第13回効果検証分科会 景観への配慮検討

<u>1. 検討対象</u>	1
<u>2. 検討経緯と本日の検討内容</u>	2
<u>3. 1基目小突堤の基部処理の景観配慮検討</u>	4
(1)配慮方針	4
(2)見え方の検討	6
(3)基部処理の景観への配慮(案)	12
<u>4. 2基目小突堤の景観配慮検討</u>	14
(1)検討の観点	14
(2)見え方の検討	15
(3)配慮方針(案)	20

(2)見え方の検討 1)材料・形状

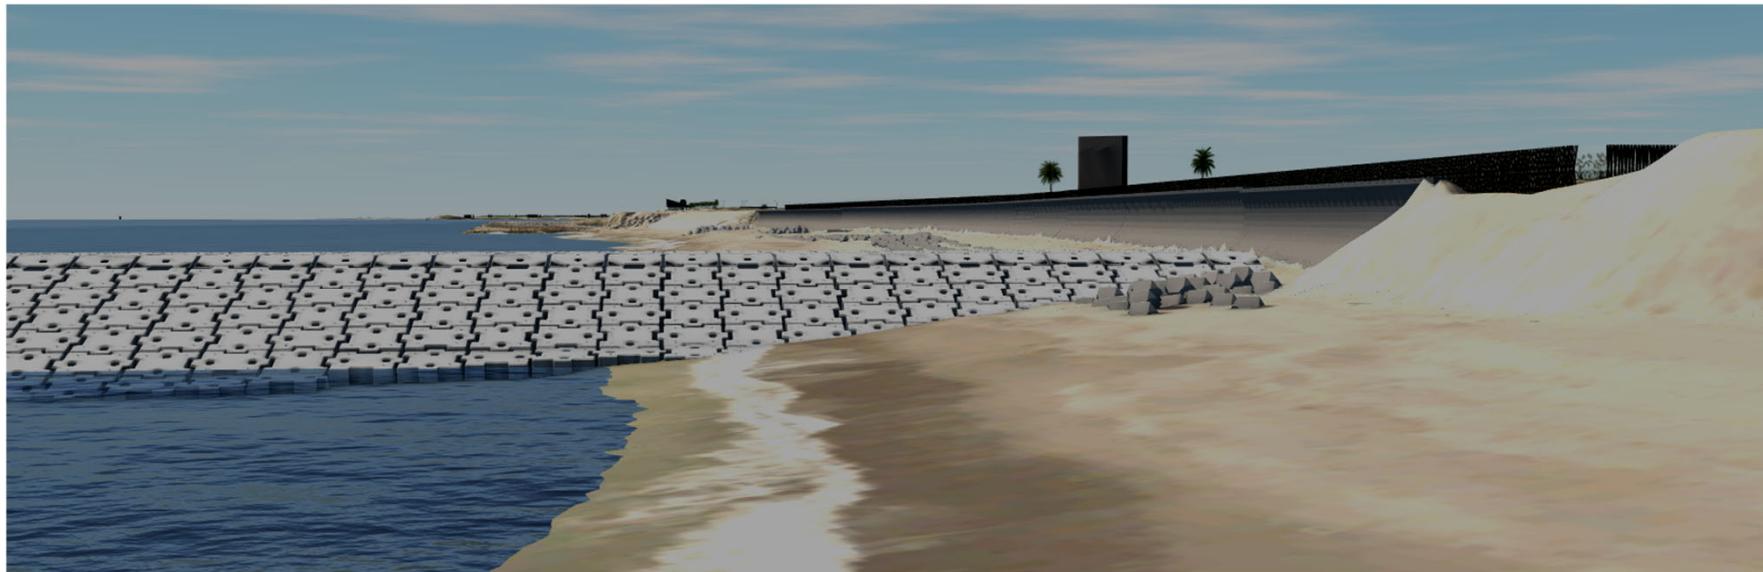
- ①基部の処理については、景観上は海岸線が連続的につながって見える1/2勾配が望ましい。
- ②基部の形状については角張っていないほうが背後の傾斜堤と調和するのではないかと考える。
- ③材質について、養浜で覆われているのであれば、1/2勾配でなくても景観的に問題ないと考える。
- ④ただし、露出する場合は、波が当たらずコンクリートのエイジングが進みにくい箇所であるため、ここのみエイジング処理を行うということも検討していただきたい。

- ① 材料・形状：本体工との連続性を考慮し、「被覆ブロック」とする
- ② 表面処理：被覆ブロックのエイジングを促進させるため、「表面の洗い出し」や「基部部分のブロックの先行仮置き※」等の工夫を想定している

【1基目小突堤の基部処理の景観配慮(案)】

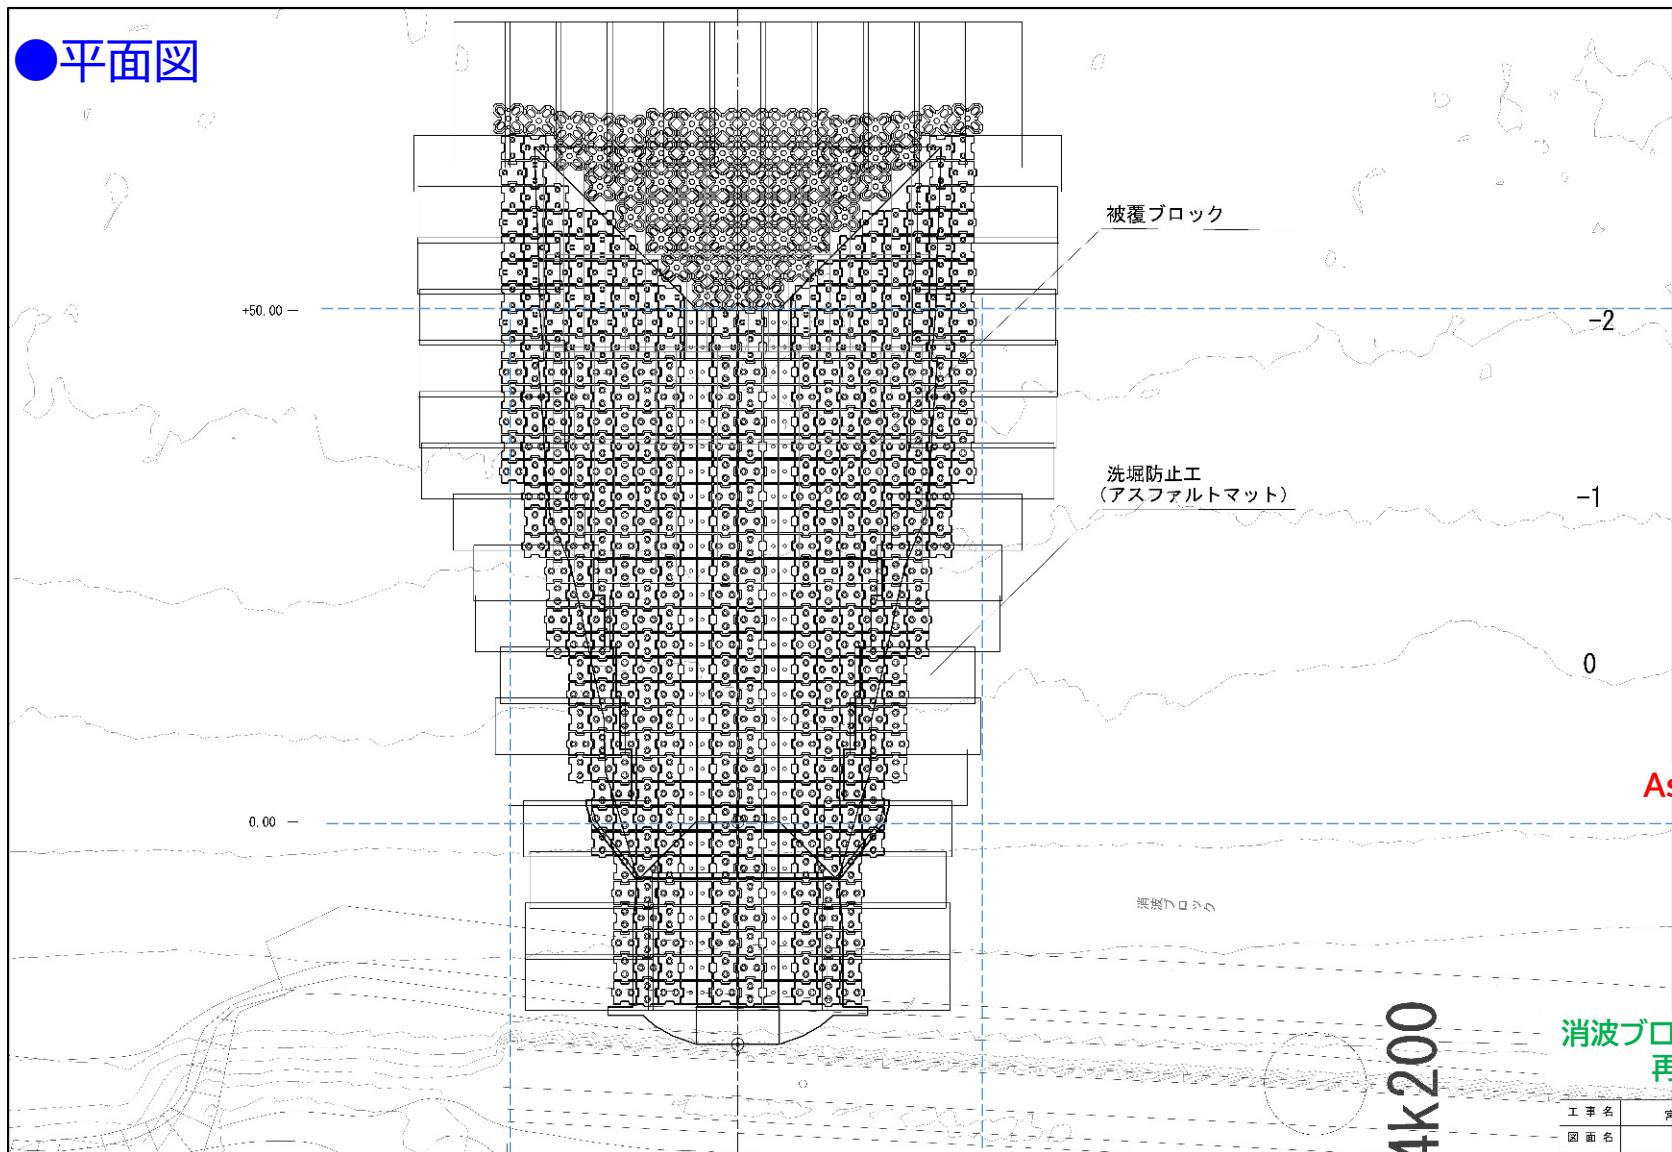
- ・基部の陸側を塞ぐことは、景観への影響は大きいとの指摘もあるが、漂砂制御の機能上必要であるため、塞ぐこととする(防護上の機能を優先する)。
- ・基部の陸側を塞ぐことを前提として、景観への影響ができるだけ緩和するため下記について検討する。
 - ①基部の材料・形状, ②砂浜への埋設状況, ③エイジング
